改善箇所説明図

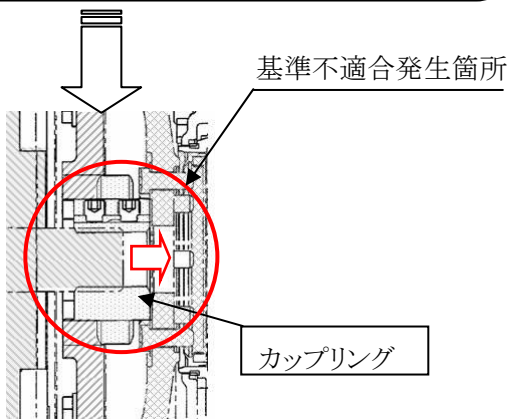
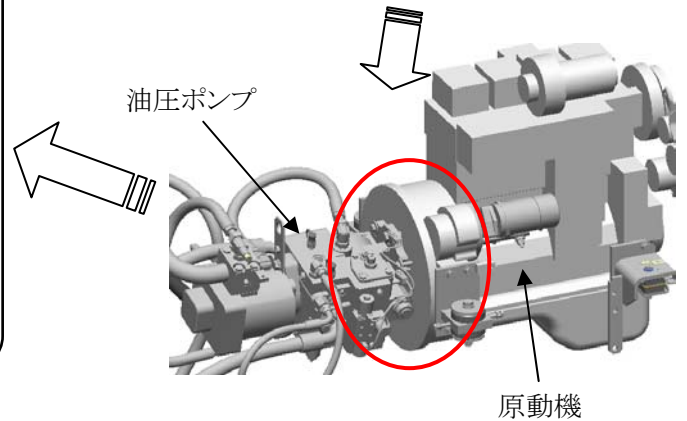
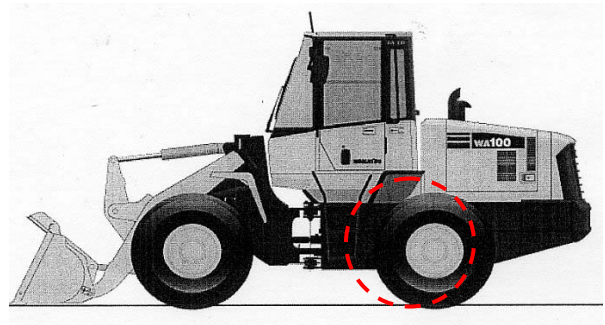
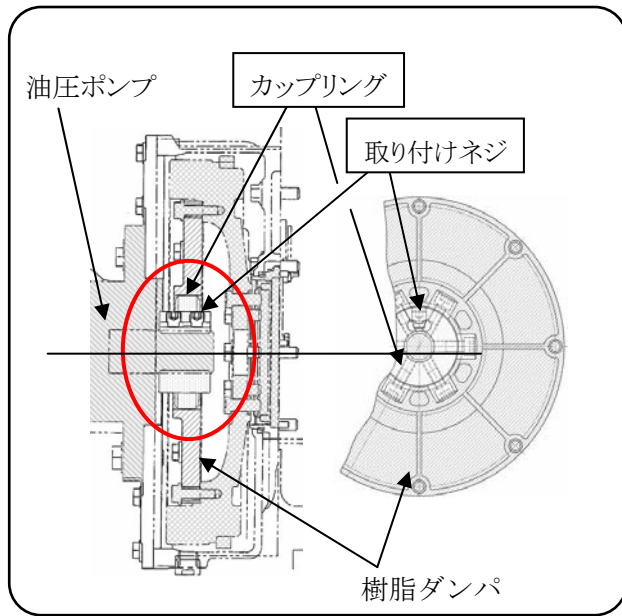
(カップリングが抜け出した状態)

原動機と油圧ポンプの接続部に備えられているダンパカップリングにおいて、取り付けネジの締付けが不適切なものがある。そのため、そのままの状態で使用を続けると、当該カップリングが抜け出し、油圧ポンプが駆動できなくなるため、走行不能になるおそれがある。

改善措置の内容 : 全車両、ダンパカップリングを対策品に交換し、緩み止めを施した新品の取り付けネジで適切に締付ける。

識別 : フライホイールカバーに白ペイントを塗布する。
